Dot. zadania: Przebudowa, rozbudowa oraz zmiana sposobu użytkowania budynku gospodarczego na klub samopomocy dla mieszkańców Gminy Więcbork oraz pomieszczenia socjalne wraz z budowa parkingu.

dotyczy: „Przebudowa, rozbudowa oraz zmiana sposobu użytkowania budynku gospodarczego na klub samopomocy dla mieszkańców Gminy Więcbork oraz pomieszczenia socjalne wraz z budową parkingu”.

PROJEKT ZAGOSPDAOROWANIA TERENU
DZIAŁEK O NR EWID.

Temat: projekt zagospodarowania działek nr 11/1, 11/3, 12/3, 12/4, 13/3, 13/6, 13/7 oraz części działki nr 3 w m. Więcbork gm. Więcbork.

Mapa do celów projektowych

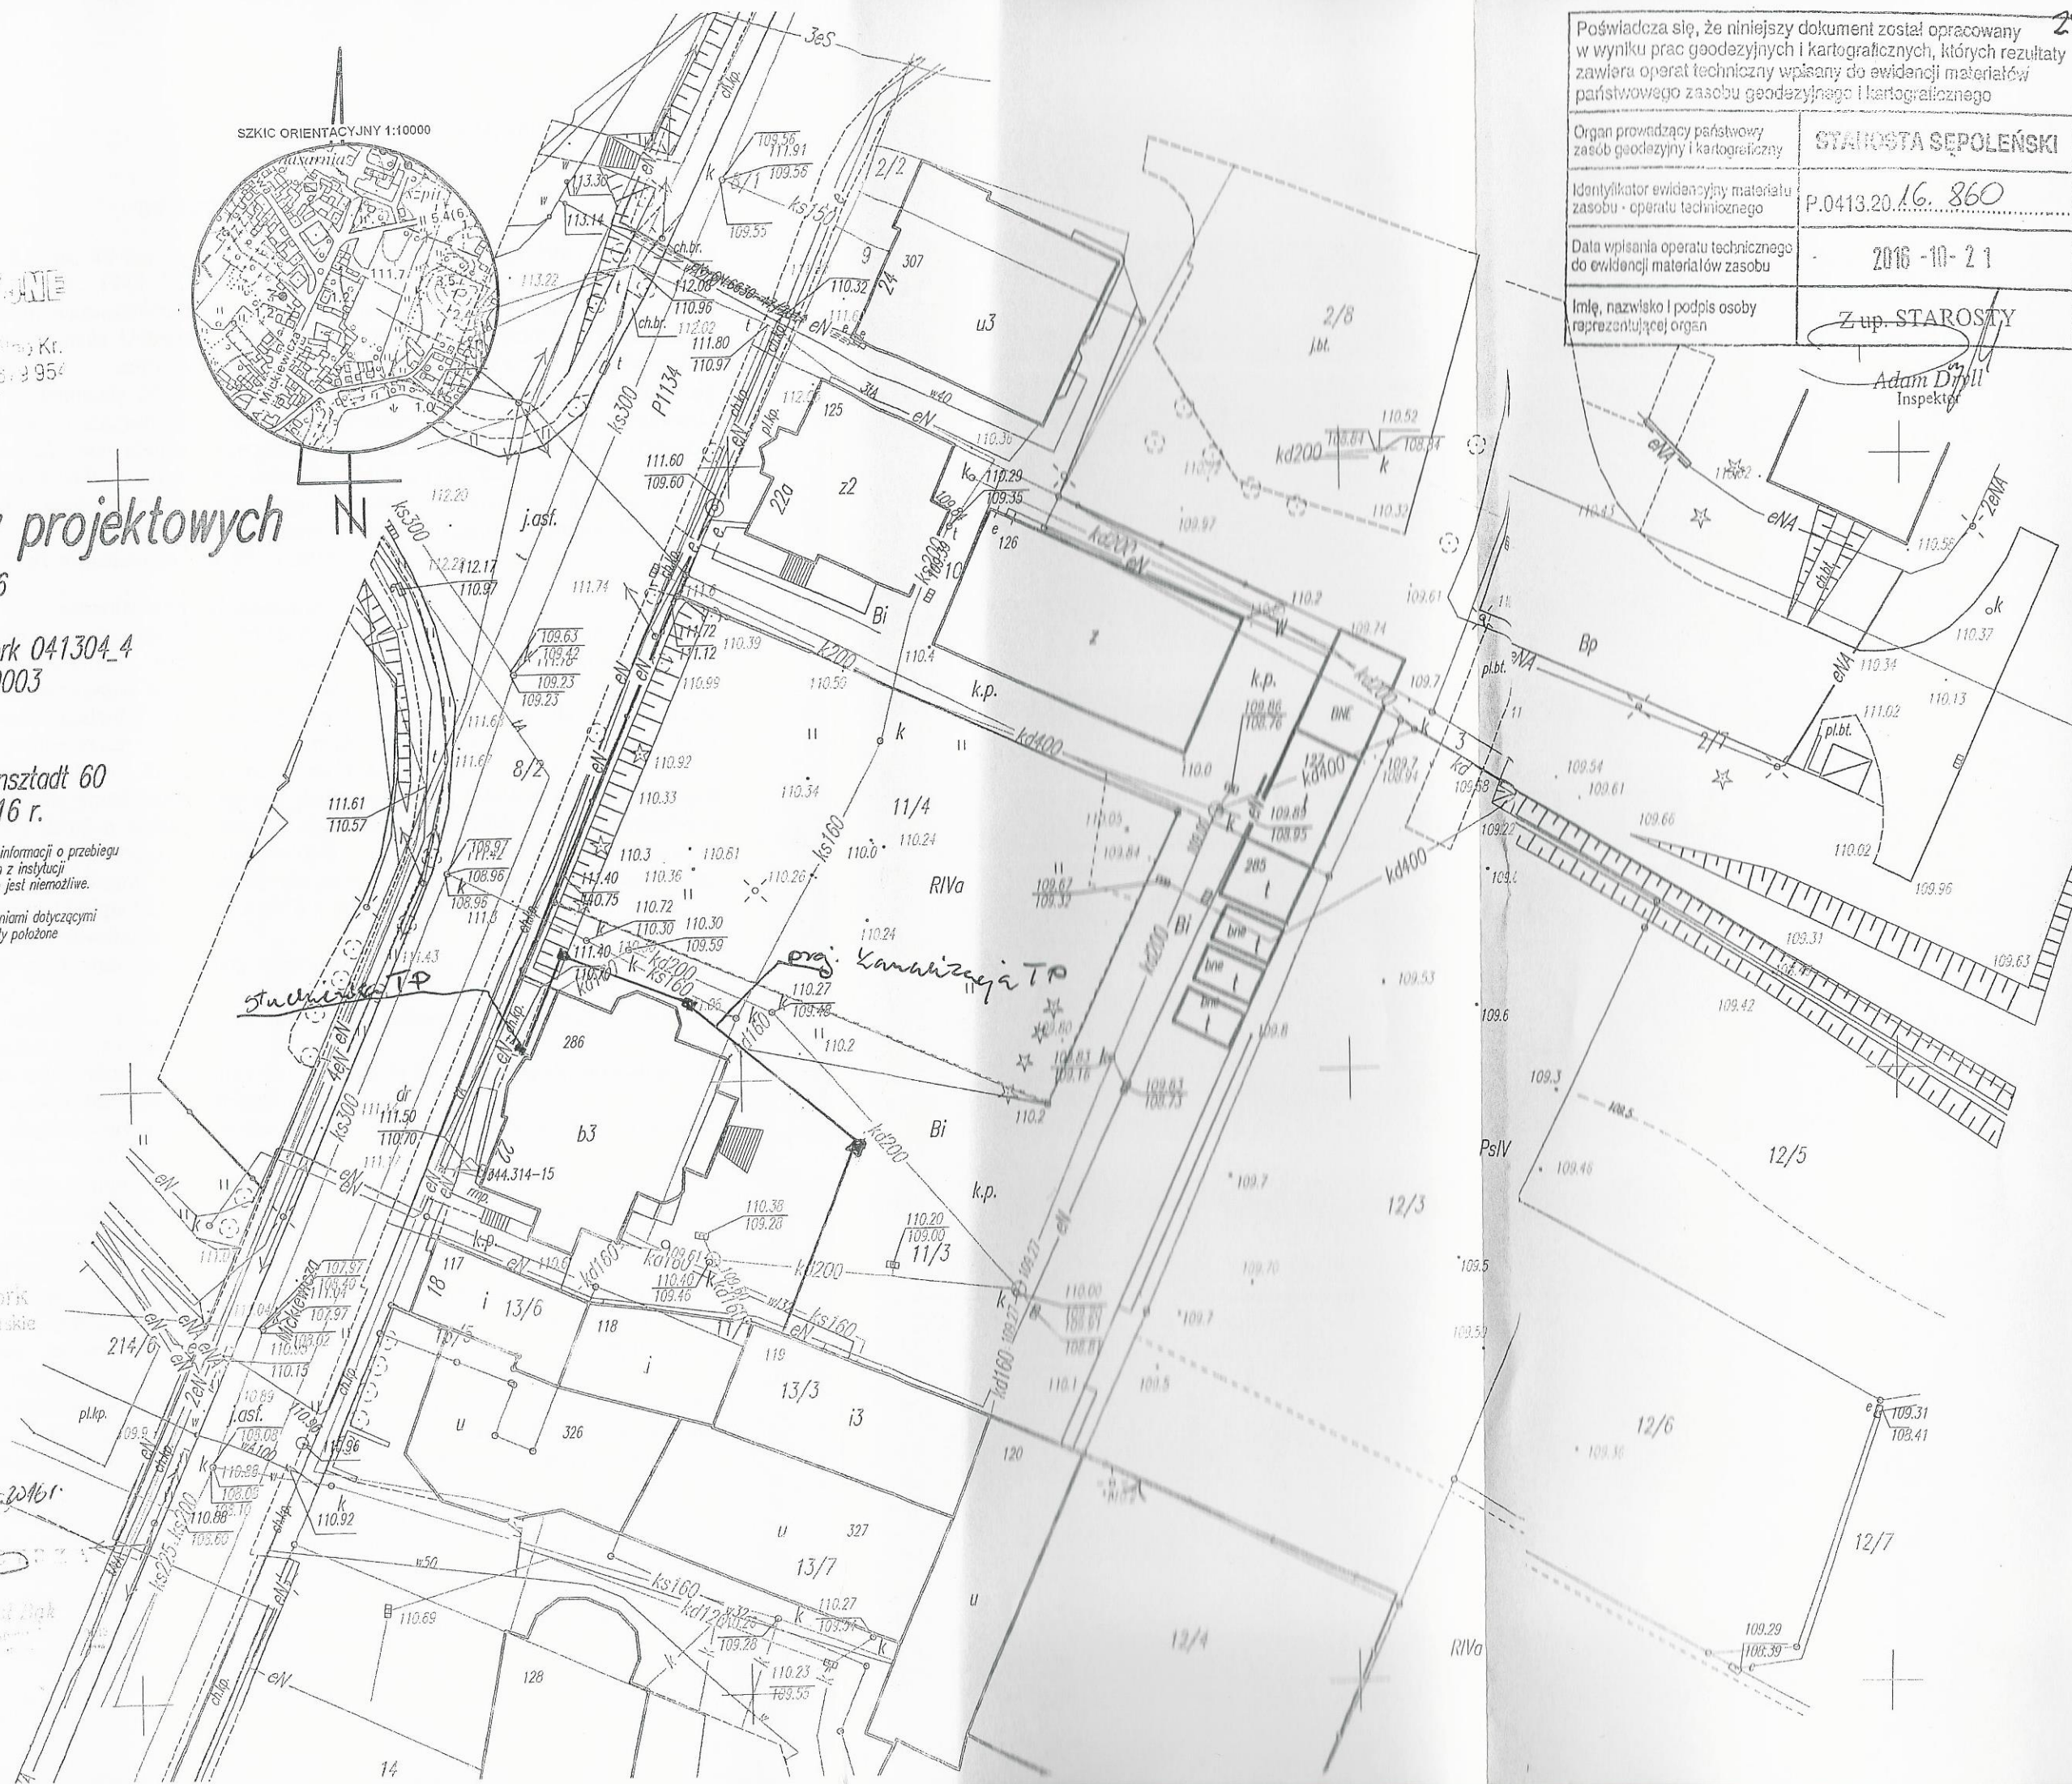
Gmina Więcbork wyraża zgodę na wejście na teren działek nr ew. 11/3 i 13/3 obręb 3 Więcbork i dysponowanie gruntem oraz wykonanie przyłącza TP do przedmiotowego budynku. Przyłączy zaprojektować w rurze ochronnej dwudzielnej fi 110. Wykonawca po realizacji przyłącza doprowadzi teren do stanu pierwotnego (zostanie odtworzone istniejące utwardzenie terenu kostką betonową).

Plan zagospodarowania terenu uzgadnia się bez uwag.

Mapa do celów projektowych

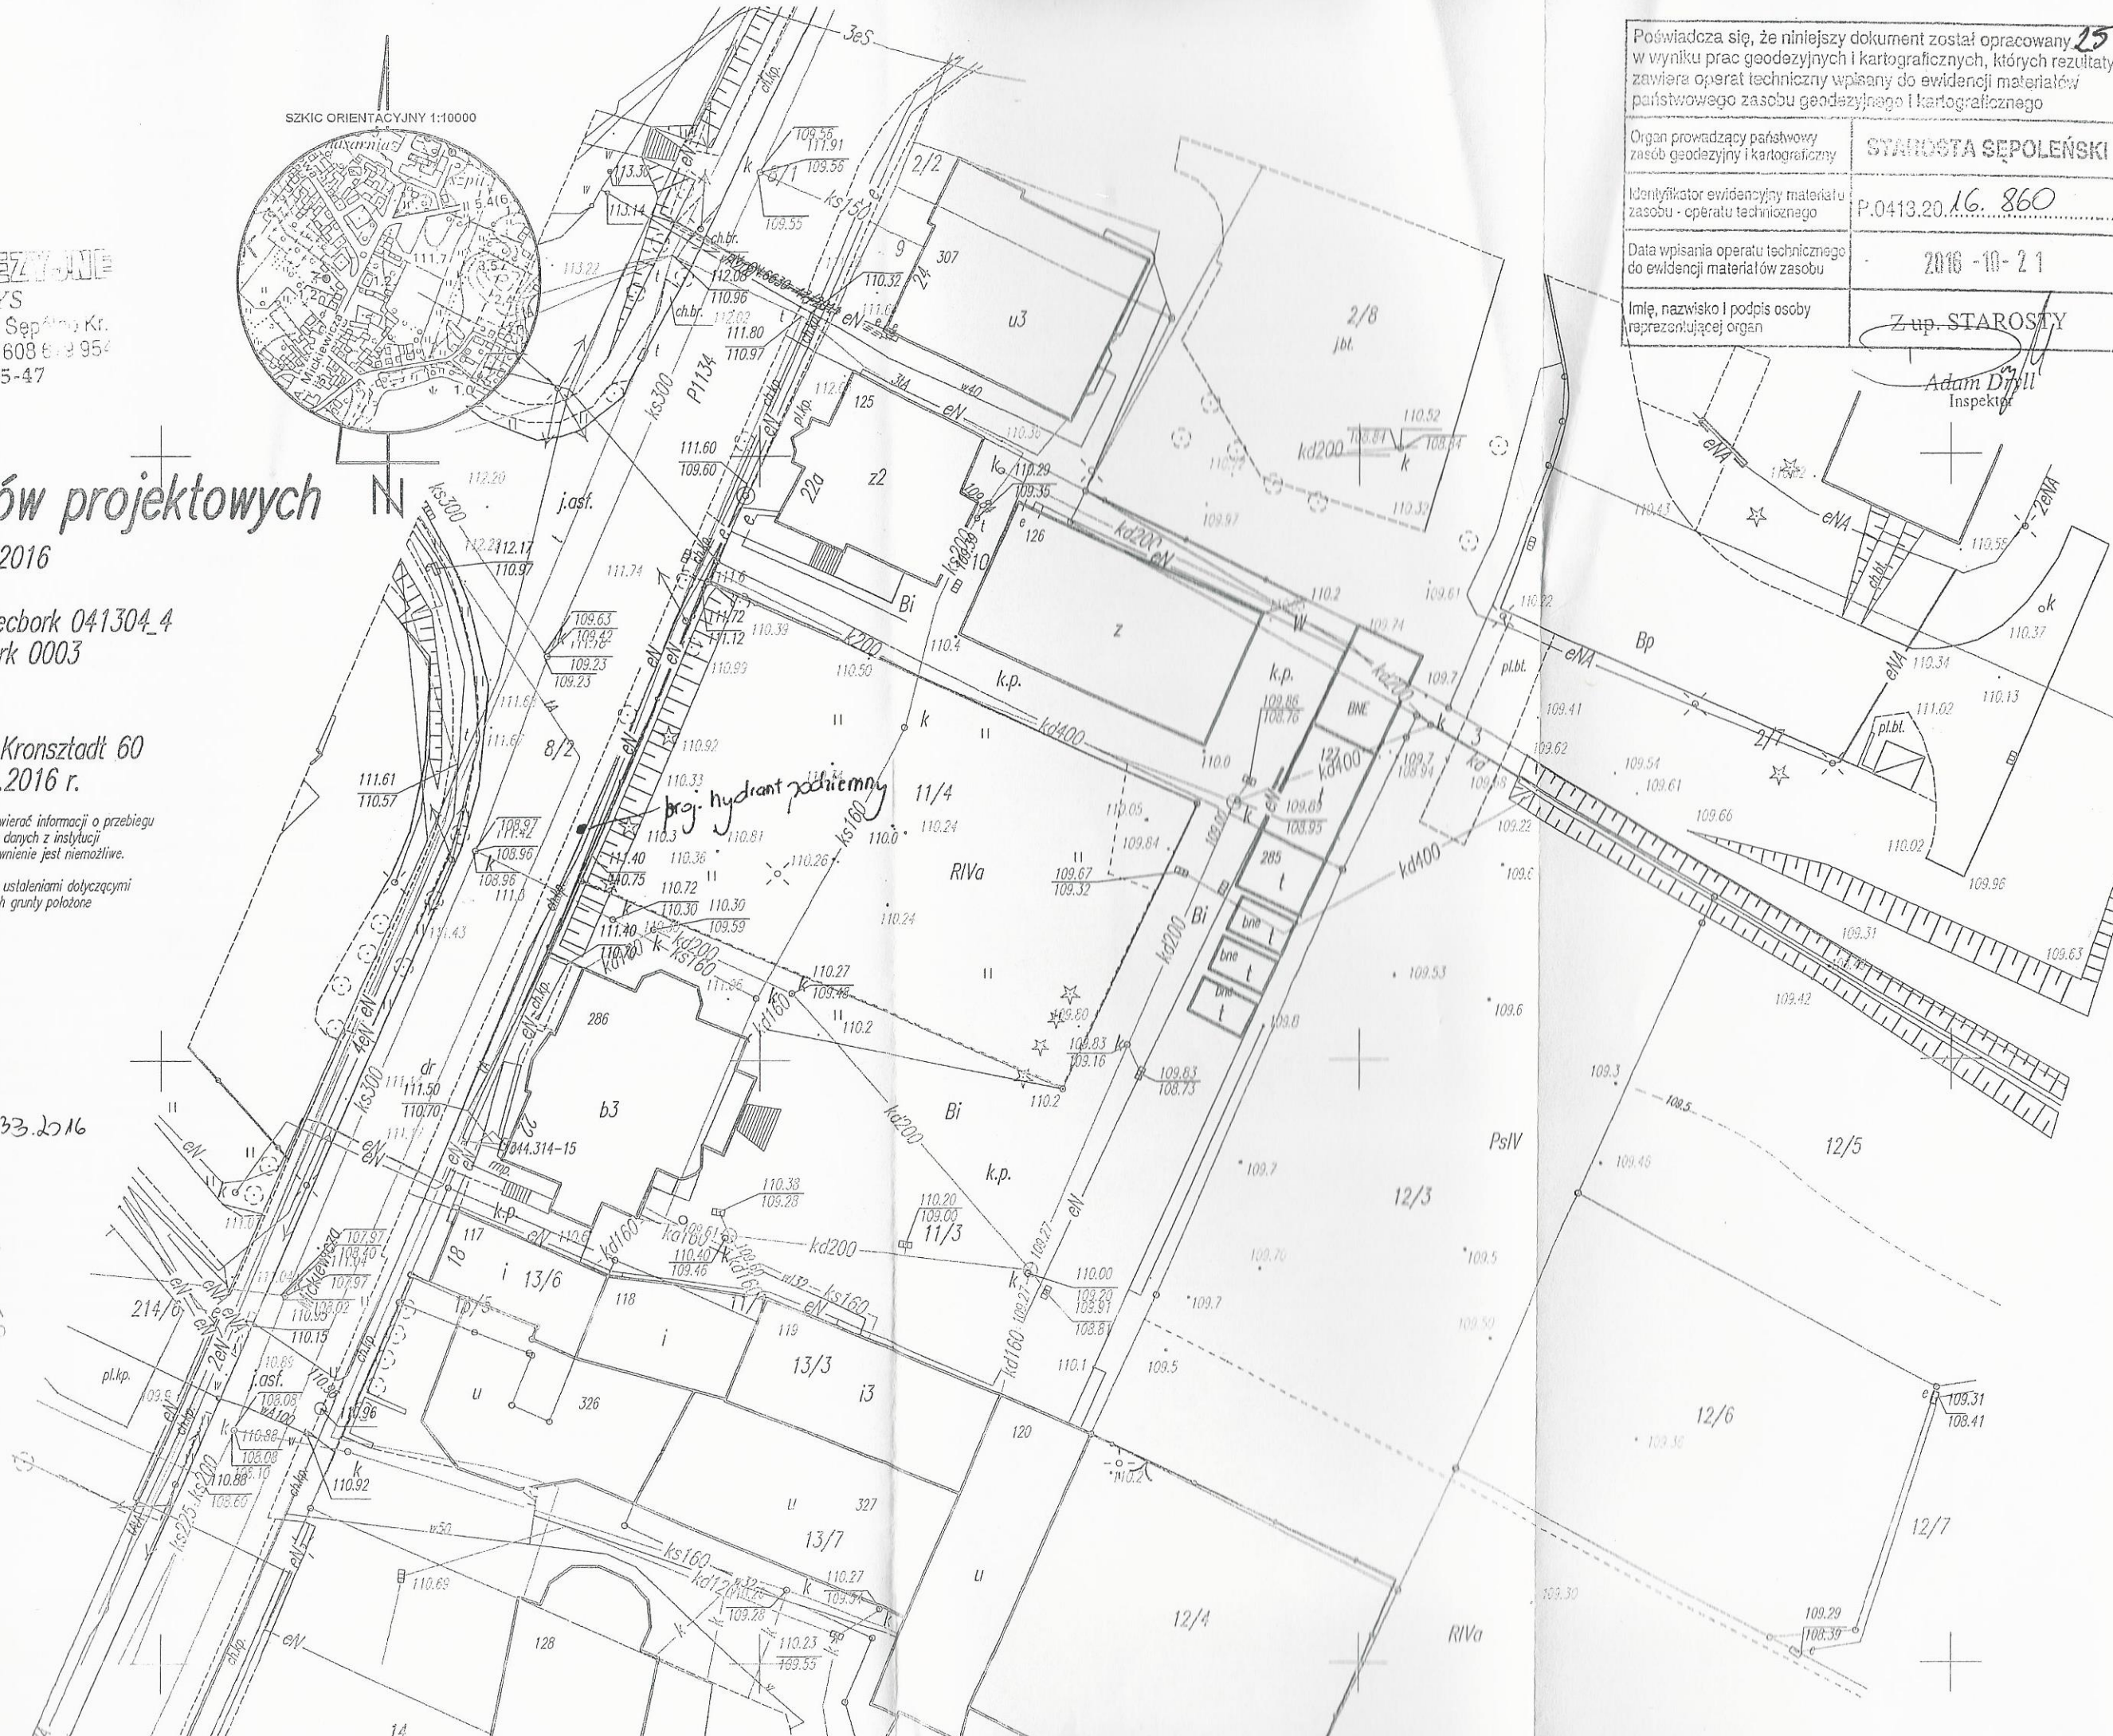
3. Ustala się następujące warunki zezwolenia:
 1. projektowany zewnętrzny hydrant podziemny należy zlokalizować zgodnie z przedstawionym planem sytuacyjnym,

2. urządzenie należy umieścić w sposób gwarantujący stabilność nawierzchni chodnika z zachowaniem równości jego nawierzchni,
 3. projektowany zewnętrzny hydrant podziemny należy uzgodnić z instytucjami posiadającymi swoje urządzenia zlokalizowane w strefie objętej budową,

4. chodnik odtworzyć pod nadzorem pracownika RDW w Tucholi na całej jej szerokości po wykonanych pracach montażowych,
 5. przed rozpoczęciem robót budowlanych inwestor jest zobowiązany do uzyskania pozwolenia na budowę lub zgłoszenia budowy (wykonania robót budowlanych) do właściwego organu administracji architektoniczno – budowlanej. Projekt związany z wyżej wymienioną inwestycją należy uzgodnić z zarządcą drogi.
